新竹縣政府工程查核代表照片表

拍攝日期：110.12.07

工程名稱：110 年度新竹縣芎林鄉鄧雨賢音樂文化公園周邊景觀整建計畫工程

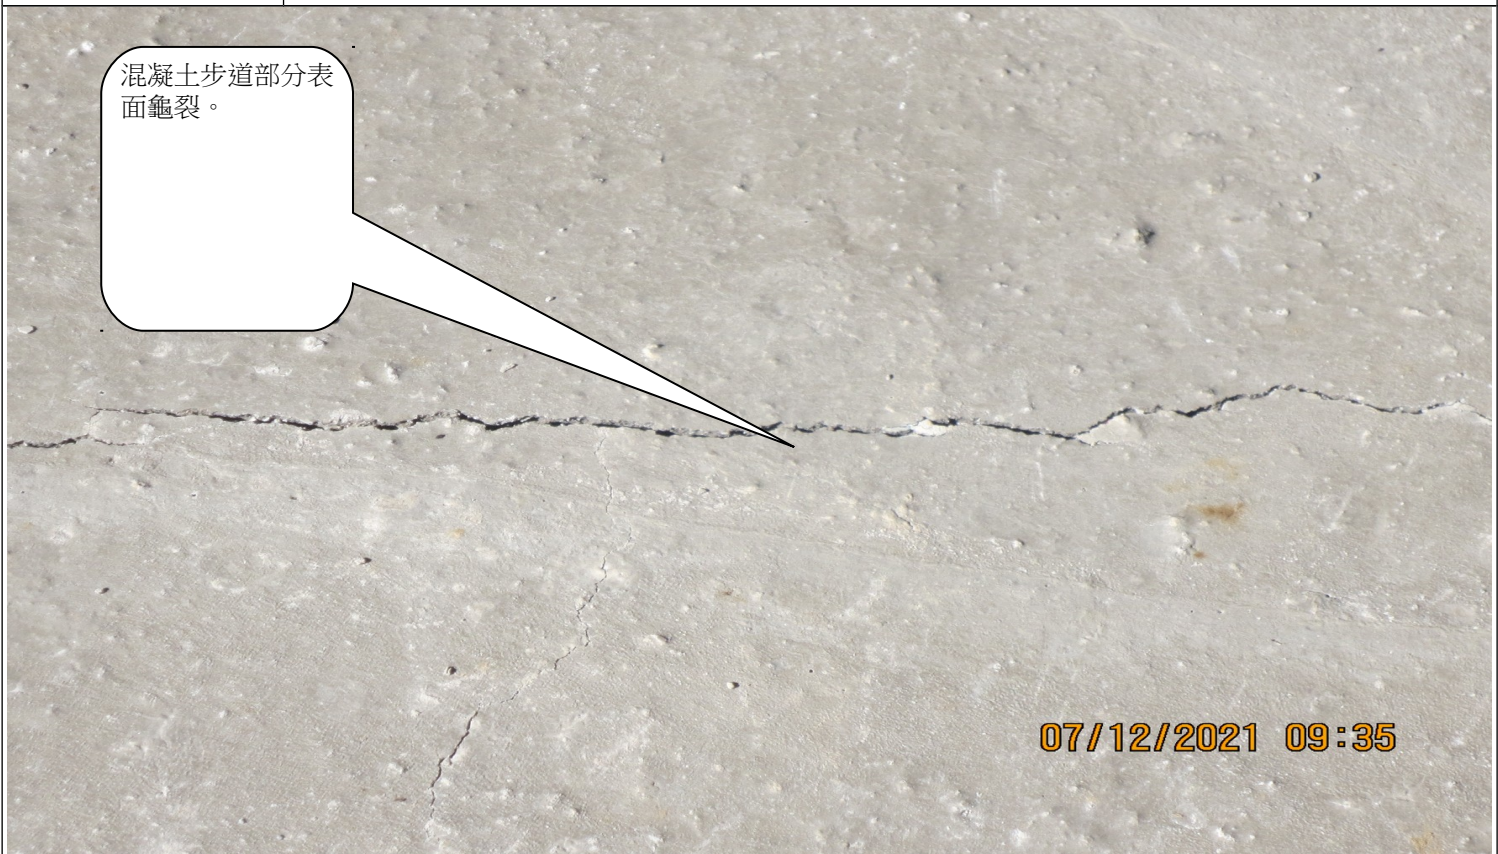
步道混凝土有蜂窩及孔洞產生。

步道混凝土有蜂窩及孔洞產生。
